臺南市都市計畫委員會 第 106 次會議紀錄

臺南市都市計畫委員會第 106 次會議紀錄

第 四 案：「變更高速公路永康交流道附近特定區計畫(公共設施用地專案通盤檢討)案」

【附錄】本會專案小組初步建議意見

附圖 2-J 變 3-2 案變更前、後示意圖（依專案小組建議修改方案）

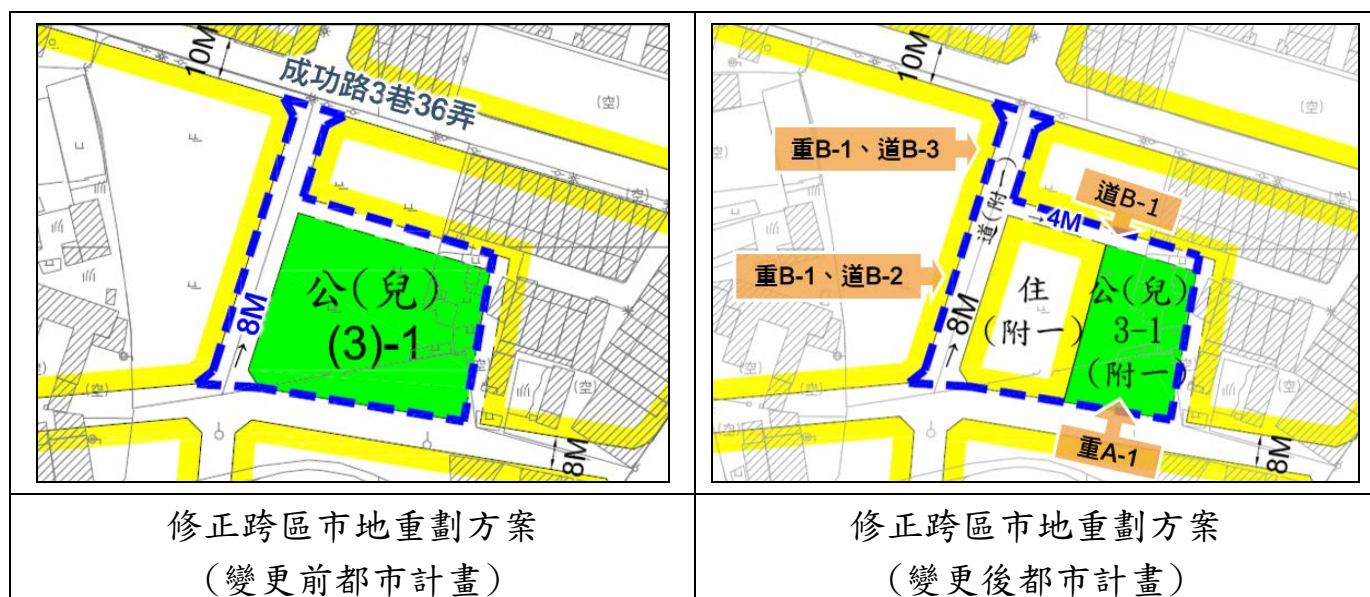
新編號	公展編號	變更位置	變更內容（公展草案）		變更理由	備註	專案小組出席委員初步建議意見
			原計畫（公頃）	新計畫（公頃）			
3-2	3-2	公（兒）3-1 用地及周邊道路（含人行步道使用）	「公（兒）3-1」鄰里公園兼兒童遊樂場用地（0.20 公頃）	住宅區（附一）（0.10 公頃） 「公（兒）3-1」鄰里公園兼兒童遊樂場用地（附一）（0.10 公頃）	1. 公（兒）3-1 用地經檢討與公 3 服務圈範圍重疊，惟公（兒）3-1 東側仍有部分住宅區未涵蓋，故部分解編、部分保留。 2. 考量公（兒）3-1 用地可及性，北側 4 公尺寬人行步道併同納入重劃範圍取得開闢。 3. 配合重劃配地及工程接管需求，西側 8 公尺寬計畫道路併同納入重劃範圍取得開闢。	1. 變更案第 3-1 案至第 3-3 案應以跨區市地重劃方式辦理整體開發。 2. 於內政部審議通過後應依平均地權條例相關規定，先行擬具市地重劃計畫書，送經市地重劃主管機關審核通過後，再檢具變更主要計畫書、圖報由內政部逕予核定後實施。	原則同意本次提會修改方案（併【附表 2】公展編號變更第 3-2 案處理意見）。
			人行步道用地（0.02 公頃）	人行步道用地（附一）（0.02 公頃）			
			道路用地（0.06 公頃）	道路用地（附一）（0.06 公頃）

附圖 2-K 變 4 案變更前、後示意圖（依專案小組建議修改方案）

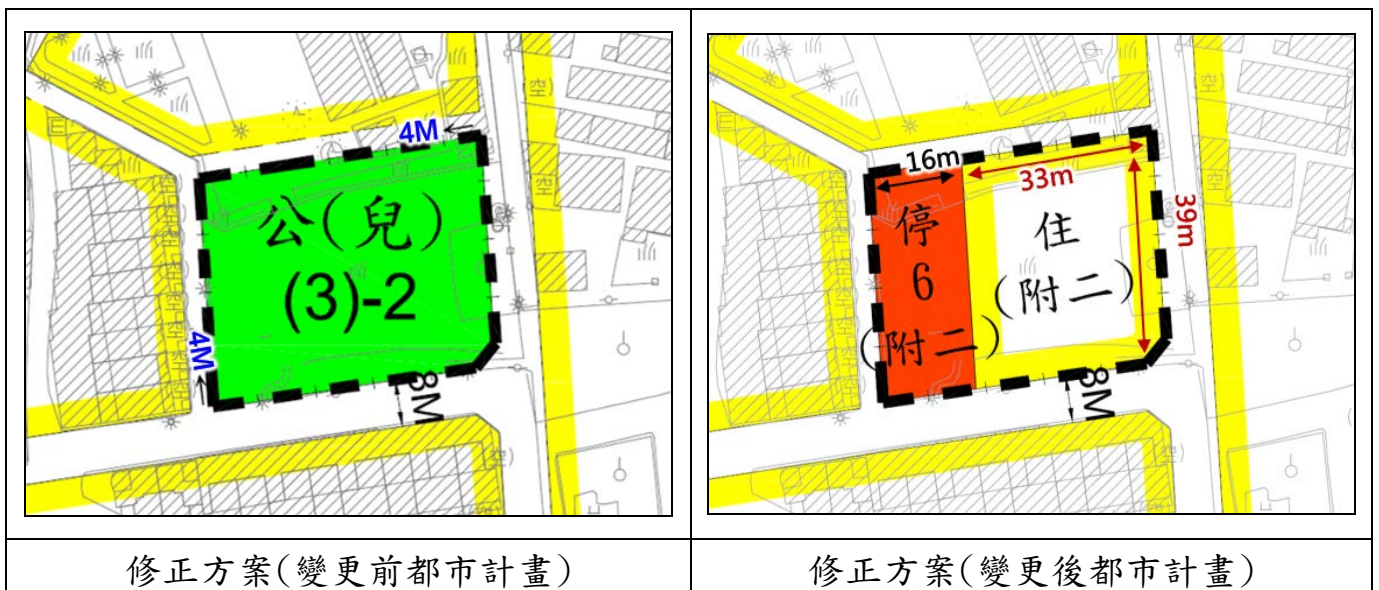
新 編號	公展 編號	變更位置	變更內容（公展草案）		變更理由	備註	專案小組出席委員 初步建議意見
			原計畫 （公頃）	新計畫 （公頃）			
4	4	公（兒）3-2 用地	「公（兒）3-2」 鄰里公園兼兒童 遊樂場用地 （0.19 公頃）	住宅區（附二） （0.13 公頃） 「停 6」停車場用 地（附二） （0.06 公頃）	1. 公（兒）3-2 用地經檢 討與公 3、公（兒）3-1 服務圈範圍重疊，故 予以解編。 2. 考量權屬單純，依通 案性私有公共設施用 地檢討原則，開發方 式調整為自願捐贈公 共設施用地，並配合 將基地西側調整為停 車場用地。	1. 土地所有權 人應於內政 部都委會審 議通過並經 本府通知日 起 1 年內與 臺南市政府 簽訂協議書，並於簽訂 協議書之日 起 2 年內將 應捐贈之公 共設施用地 一次全數無 償移轉予臺 南市後，始得 檢具計畫書、圖報內政 部核定。 2. 協議書內容 應載明公共 設施應由全 部土地所有 權人負責興 闢完成、主管 機關同意接 管後，餘住宅 區始得發照 建築。	原則同意本次提 會修改方案（併 【附表 2】公展編 號變更第 4 案處 理意見）。
